**ACTA DE APERTURA, ADMISION, EVALUACION, CALIFICACION DE OFERTAS Y BUENA PRO**

**ADJUDICACION SIMPLIFICADA N° 82-2024-GRA-CS-2°**

**"ADQUISICIÓN DE MAQUINARIAS PARA EL PLAN DE NEGOCIO MEJORAMIENTO DE LA COMERCIALIZACIÓN DE MELOCOTON DE LA ASOCIACION PRODUCTORES HUK SUNQU, DEL DISTRITO DE RANRAHIRCA, PROVINCIA DE YUNGAY, DEPARTAMENTO DE ANCASH - 2023"**

**LAVADORA  
CEPILLADORA**

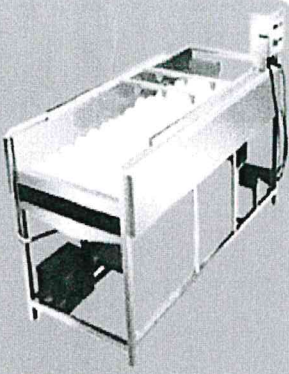
**NOTA:****Observación (\*): ITEM 01**

No se admite la oferta del postor CONSORCIO HUK SUNQU, presenta una ficha técnica en el bien maquina cepilladora – lavadora de frutas, canaleta de drenaje en inox. Menor a lo solicitado en las bases integradas, en la página 21, el postor oferta 304. De **1.20 m de largo** x 10-15 cm de ancho, cuando en las bases se solicita 304. **De 1.50 m** de largo x 10-15 cm de ancho. Por la tanto el comité de selección no admite la oferta.
